Bilag 3

Udvalgte høringssvar og besvarelser fra INEOS

**Miljøkonsekvensrapport inkl. addendum ang. downstream
scope 3 udledning**

Hejre tie-in til Syd Arne

Kilde: Indicators of Global Climate Change 2024: annual update of key indicators of the state of the climate system and human influence, Forster et al, 2025

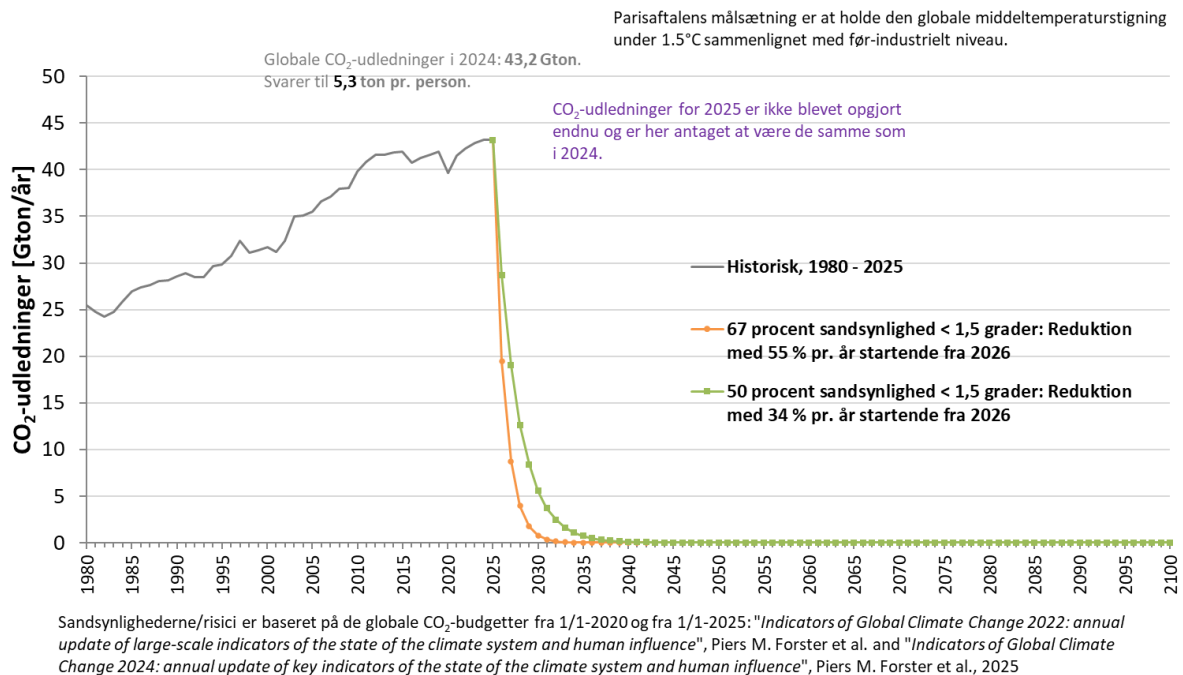
Temperature (°C)	Estimated remaining carbon budgets from the beginning of 2025 (Gt CO ₂)				
Avoidance probability:	17 %	33 %	50 %	67 %	83 %
1.5	320	200	130	80	30

Ønsker man en sandsynlighed på 83 procent for, at den globale middeltemperaturstigning holdes under 1,5°C, er det resterende CO₂-budget 30 Gton CO₂ pr. 1. januar 2025.
